De acuerdo con lo establecido en el artículo 43 de Decreto Ejecutivo No. 23 de 14 agosto de 2009, modificado por el Decreto Ejecutivo No. 155 de agosto de 2011, le solicitamos primera información aclaratoria al Estudio de Impacto Ambiental (EsIA) Categoría II, titulado "SUBESTACION ELECTRICA SABANITAS 230 kV" a desarrollarse en el corregimiento de Nueva Providencia, distrito de Colón, provincia de Colón, que consiste en lo siguiente:

Ilustración 4: Extracto del Plano de Movimiento de Tierra código: C8SE201508 - PL-OC-MT02-03 donde se observa el camino de acceso a construir sobre la quebrada sin nombre.

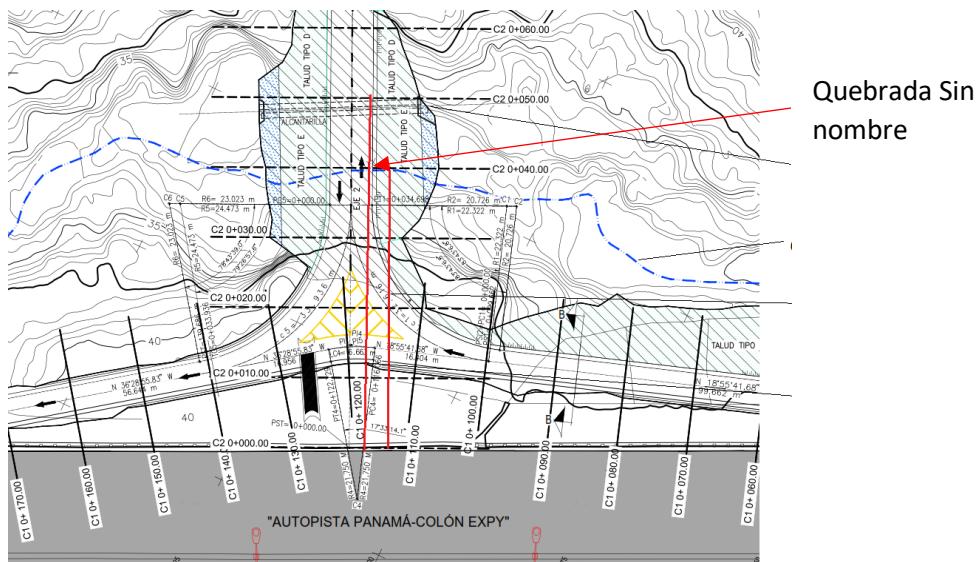
c. Indicar la distancia que existe entre el área de construcción a las fuentes hídricas, con sus respectivas coordenadas.

Adicionalmente el camino de acceso a construir atraviesa la quebrada sin nombre en las coordenadas UTM WGS-84 Zona 17 N: 631572.8205 E 1030627.4660 N. En la siguiente Ilustración 4 se observa el cruce del camino de acceso a construir sobre la quebrada sin nombre:

Ilustración 5: Imagen de Google Earth de la Cantera La Moña.

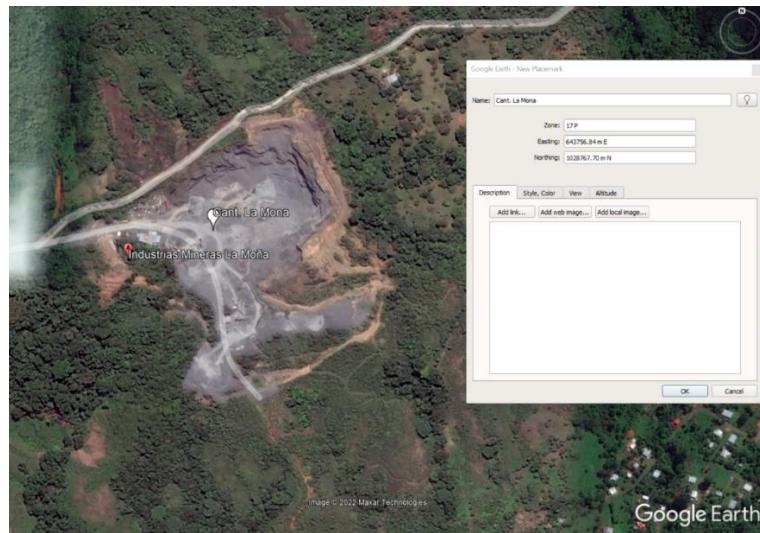
d. Aclarar si el proyecto requerirá o no de materiales de préstamo para las actividades a realizar.

Adicional se presenta en la Ilustración 5 la imagen de Google Earth de la ubicación de la Cantera La Moña (coordenadas UTM WGS-84 zona 17N 643756.84 E 1028767.70 N) y en la Ilustración 6, la imagen de Google Earth de la ubicación de la Cantera Rita Raquel (coordenadas UTM WGS-84 zona 17N: 631872.00 E 1025527.00 N).

Ilustración 9: imagen Google Earth de la parcela levantada en el área del camino de acceso a construir.

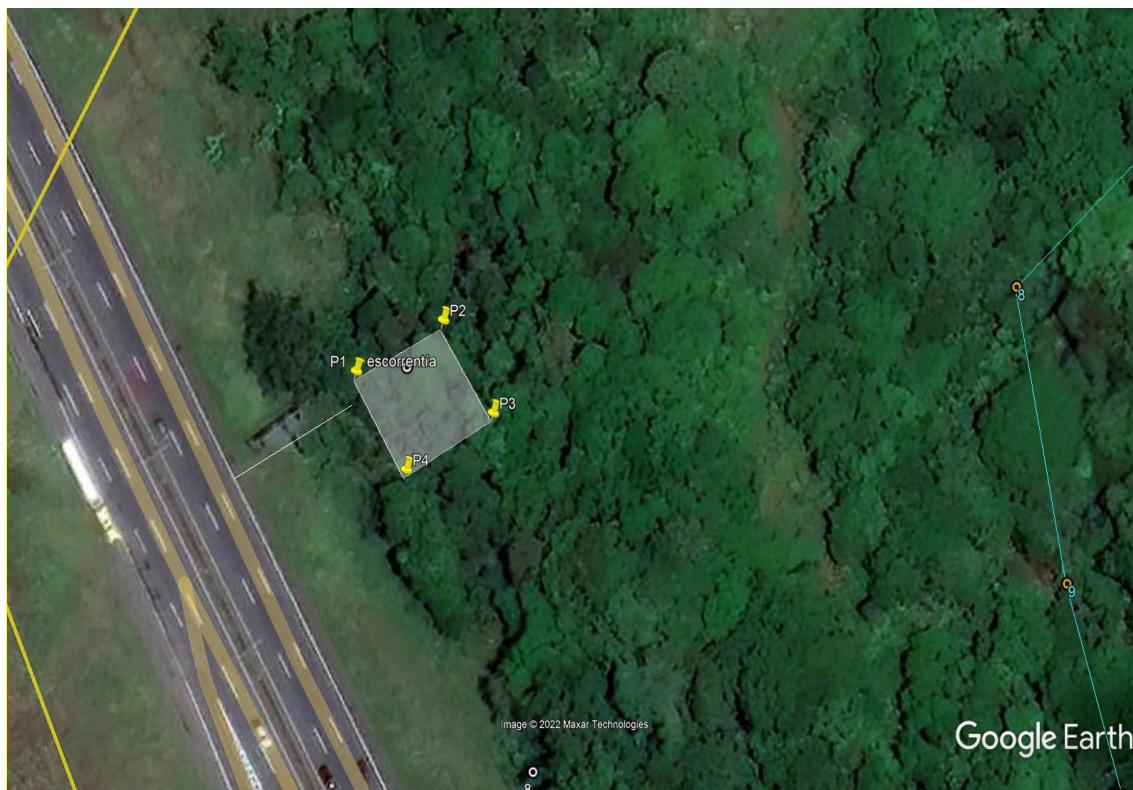
11. ***En la página 171 del EsIA punto 7.1.1 Caracterización vegetal, Inventario forestal, cuadro 7.1 Listado de especies vegetales identificadas, indica una totalidad de 21 árboles. Sin embargo, no se describe en el estudio si esta totalidad de árboles será o no afectada. Por lo que se solicita:***
- a. ***Aclarar del total de árboles inventariados (21), cuantos serán afectados o talados por el proyecto.***

En la Ilustración 9 se muestra la ubicación de la parcela levantada.
